Saksframlegg

Haakon VII's gate 25 og gnr/bnr 5/39 m.fl., detaljregulering, r20200011, offentlig ettersyn

Arkivsaksnr.: 20/167 (44234/22)

Illustrasjon av alternativ 1 til venstre og alternativ 2 til høyre

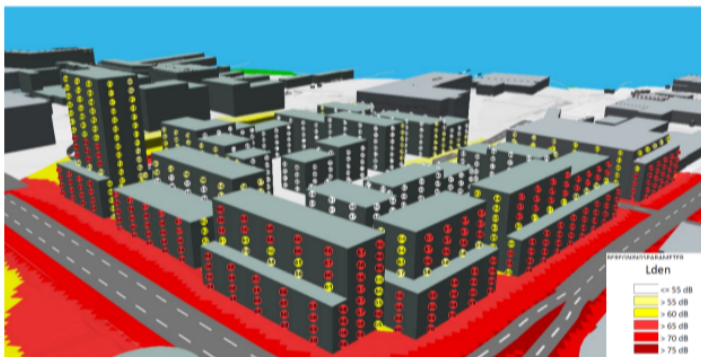
Forslagsstiller fulle begrunnelse for dette fremkommer i planbeskrivelsen. Begrunnelsen omfatter utfordringer med hensyn til konstruksjonshøyden som kan gjøre broa brattere enn kravet på 5%, bokvalitet for boliger og funksjoner mot broen og bedre overordnet fordeling av kryssingsmuligheter dersom ny gang- og sykkelbro heller etableres lenger vest utenfor planområdet.

Kommunedirektøren mener at det er riktig at broforbindelsen etableres i tilknytning til planområdet da lokk lenge har ligget som premiss i overordnede planer for å binde områdene sammen, hvor nå broen og utvidelsen av Leangbrua sammen er viktig for å skape denne forbindelsen. Bevisst plassering av funksjoner (arealformål) i bebyggelsen mot broa vil kunne ivareta bokvaliteten godt.

Kommunedirektøren mener alternativ 1 med gang- og sykkelbro over jernbanesporene i forlengelsen av Peder Falcks veg bør vedtas. Planforslaget fremmes uten rekkefølgekrav til disse forbindelsene. Kommunedirektøren mener at tiltakene må knyttes til utbyggingen og dermed vedtakspunkt om at dette må avklares før sluttbehandling.

Utklipp fra støymodell. Samlet støybelastning L_{den} fra veg og jernbane, sett fra nord-øst

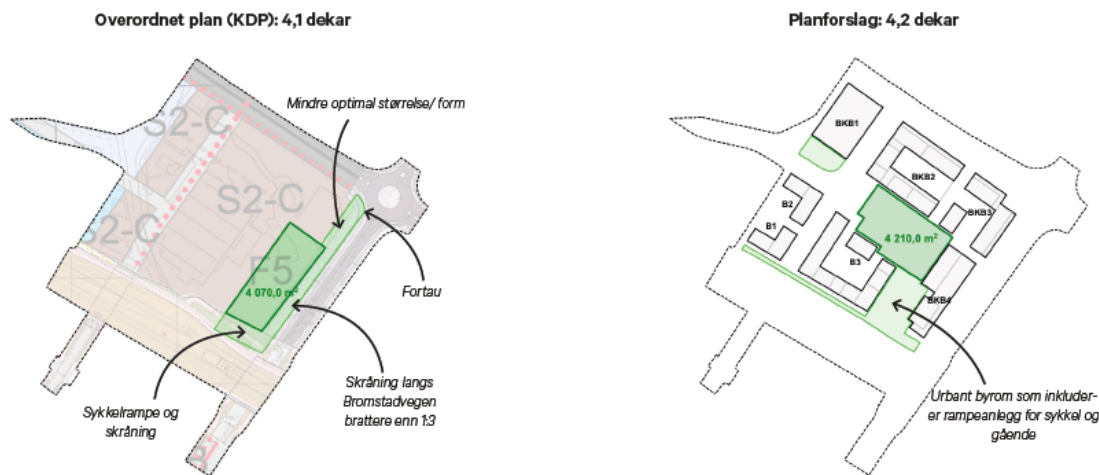
Kommunedirektøren mener at den samlede boligkvaliteten som foreslås ennå ikke er god nok. Mot Haakon VII's gate og Bromstadvegen ligger bebyggelsen innenfor rød støysone og gul støysone. Planforslaget avviker fra kommuneplanens arealdel og T-1442 Retningslinje for behandling av støy i arealplanlegging, ved at det er gitt bestemmelser som åpner for at hele 40 % av de støyutsatte boligene tillates avvik fra stille side, hvor tilgang til luftemulighet skal sikres gjennom dempet fasade, dvs. at bestemmelsen åpner opp for boliger ikke er gjennomgående i rød og gul støysone.

I noen tilfeller kan det avvikes noe fra kravene i KPA, dersom den helhetlige boligkvaliteten vurderes som god. Bydelen har mange kvaliteter som kan kompensere for noe avvik fra bestemmelsene i KPA, men kommunedirektøren mener dempet fasade som erstatning for stille side omfatter en for stor del av boenhetene. Kommunedirektøren har gitt tilbakemelding om at 20 % kan godtas, samtidig må det ikke åpnes for ettromsleiligheter mot rød støysone. Det er ikke oppnådd enighet om dette.

Ulempene ved at en boenhet kun får dempet fasade bør videre kompenseres med avbøtende tiltak. Det er stilt krav om fellesareal innendørs tilgjengelig for alle boenheter. Det er videre vist til at kompenserende krav *kan* være sol og lys, gode uteoppholdsarealer, ekstra takhøyde. Kommunedirektøren mener dempet fasade som erstatning for stille side omfatter en for stor del av boenhetene og kompenserende kvaliteter må sikres bedre for de boenhetene det gjelder.

1. Bedre sikre boligkvalitet i tråd med KPA ved at andelen støyutsatte boenheter uten stille side må reduseres. Videre må støyutsatte leiligheter bedre sikres kompensierende kvaliteter.

3. Det skal ikke tillates etablering av ensidige ett-roms boliger i rød støysone.
4. Av hensyn til kulturlandskapet kan det ikke tillates høyhus.
5. Planforslaget må i større grad styre andelen av små leiligheter for å sikre at boligsammensetningen gir et variert botilbud.

Illustrasjon som viser parkens plassering i gjeldene kommunedelplan til venstre og ny plassering i planforslaget til høyre.

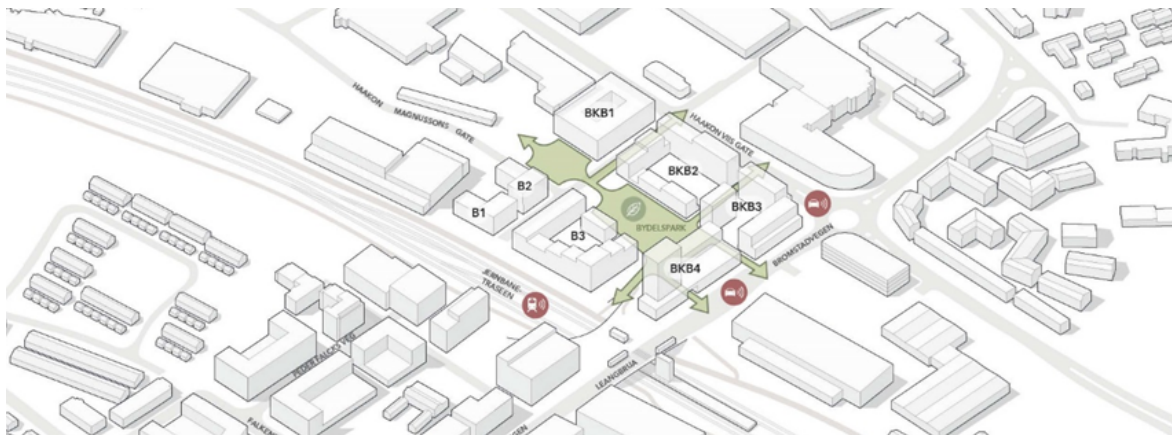
Parken har fått en annen plassering enn avsatt i gjeldende kommunedelplan. Forslagsstiller viser at den reelle størrelsen på parken ikke reduseres sammenlignet med areal avsatt i gjeldende KDP.

Kommunedirektøren er enig i at flyttingen som er foreslått i løpet av prosessen gir en bedre plassering, bort fra trafikkert område med betydelig støy og til et skjermet området sentralt blant boligene. Det er positivt at det er flere forbindelser inn til dette parkområde. Disse forbindelsene er viktig for at parken skal framstå som en åpen offentlig park. Kommunedirektøren vurderer at særlig overgangen mellom byrommet opp mot broutvidelsen til Leangbroa, gir en god forbindelse. Øvrige forbindelser er noe smale.
